原発本第 53 号
2020 年 5 月 15 日

九州電力株式会社
代表取締役
社長執行役員 池 辺 和

玄海原子力発電所における放射性気体廃棄物の放出量の一部数値の誤りについて

玄海原子力発電所 雑固体焼却炉及び高温焼却炉における放射線管理システムへのファンの登録状況

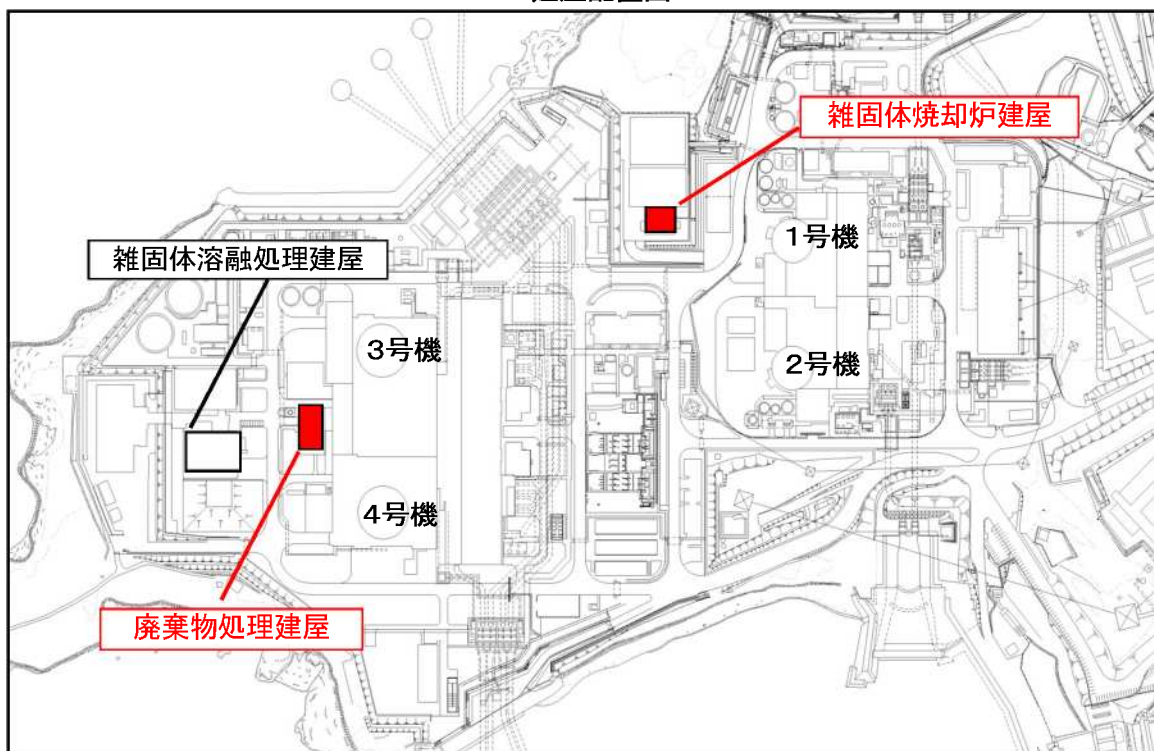
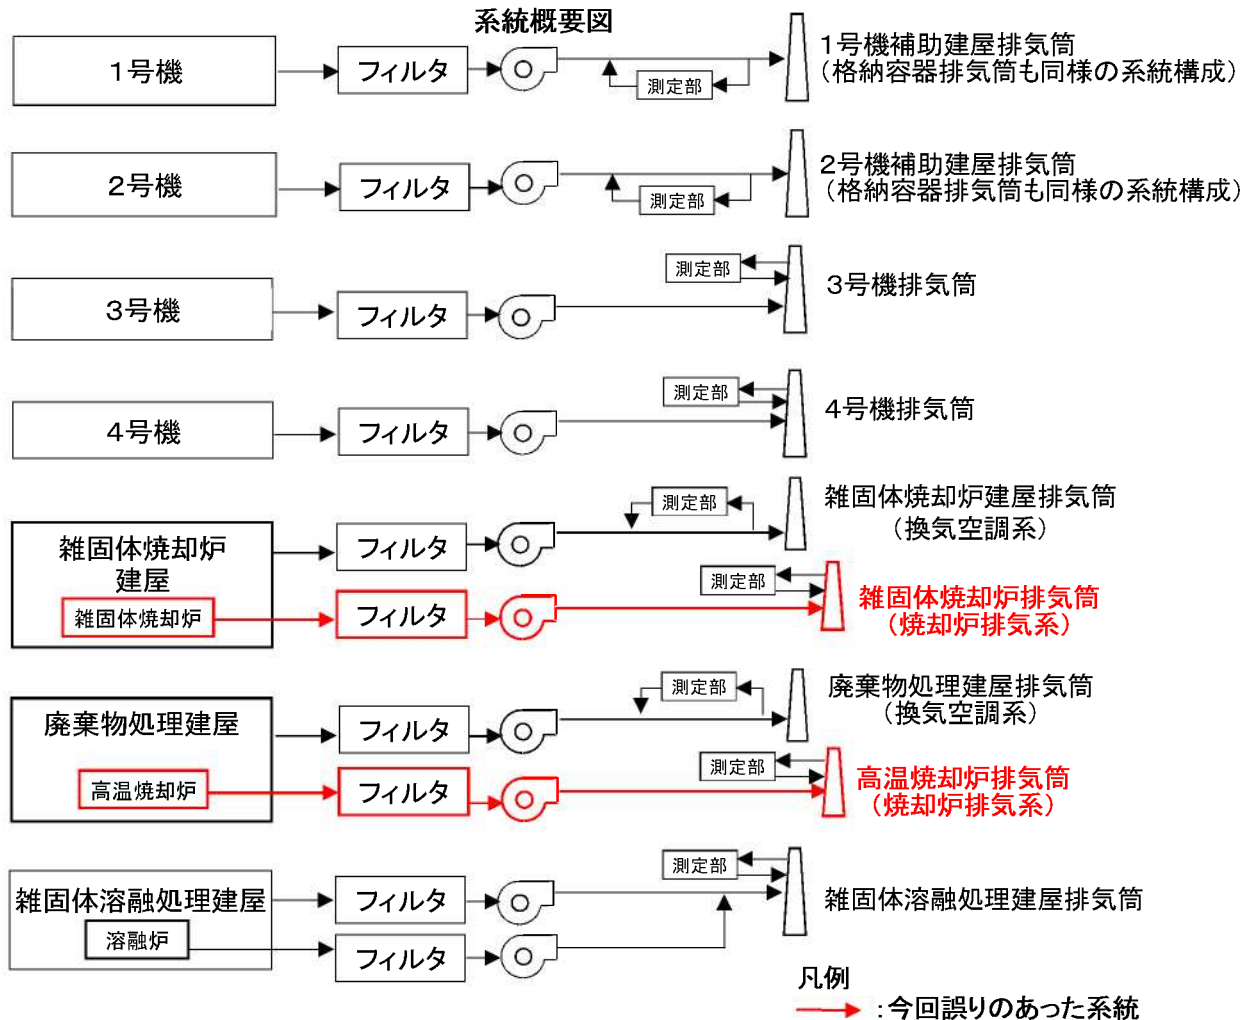
- 2020年3月以降、2019年度報告書の作成準備を開始。
- 他電力の報告値の誤り事案を受け、気体廃棄物の放出量等を自動算定する放射線管理システムの設計方針等、設計当時まで遡っての算定プロセスの確認や2018年度報告値の手計算も含めて、報告値が適切であるかどうかの確認を実施。
- 2020年4月9日、雑固体焼却炉及び高温焼却炉の出口ファンのみ放射線管理システムに登録していたことから、報告値の算定プロセス及び報告値に誤りがあることを確認（別紙1参照）。

- 排気筒からの気体廃棄物の放出量の算定は、次式で行っていた。
気体廃棄物の放出量 (Bq) = 排気筒での測定濃度 (Bq/cm³) × 排気量 (cm³)
- 雑固体焼却炉が設置されている雑固体焼却炉建屋及び高温焼却炉が設置されている廃棄物処理建屋には、各々焼却炉排気系と換気空調系の2系統（別紙2参照）があり、系統毎に設置した排気筒から排気を行っているが、今回の誤りは焼却炉排気系に関するものであった。
- 排気量はファン容量の合計であるが、焼却炉排気の放射性物質を除去するフィルタを有する系統に設置されたファンのみ放射線管理システムに登録しており、その他のファンは登録していなかった（別紙1参照）。
- 原子炉設置変更許可申請書の気体廃棄物処理系統説明図には、焼却炉排気の放射性物質を除去するフィルタを有する系統に設置されたファンを記載しており、放射線管理システムに登録しているファンと一致していた。
- 放射線管理システムへの高温焼却炉のファンの登録にあたっては、当時、本店で運用管理を行っていた原子力管理部の放射線管理担当、及び設備設計を行っていた原子力建設部が関与しており、実際の運用を行う玄海原子力発電所をレビューの体制に含めていなかった。
なお、雑固体焼却炉については、放射線管理システムへの登録に係る資料が保存されていなかった。

-  : 評価に含めているファン(放射線管理システムに登録していたファン)
-  : 評価に含まれていないファン(放射線管理システムに登録していなかったファン)
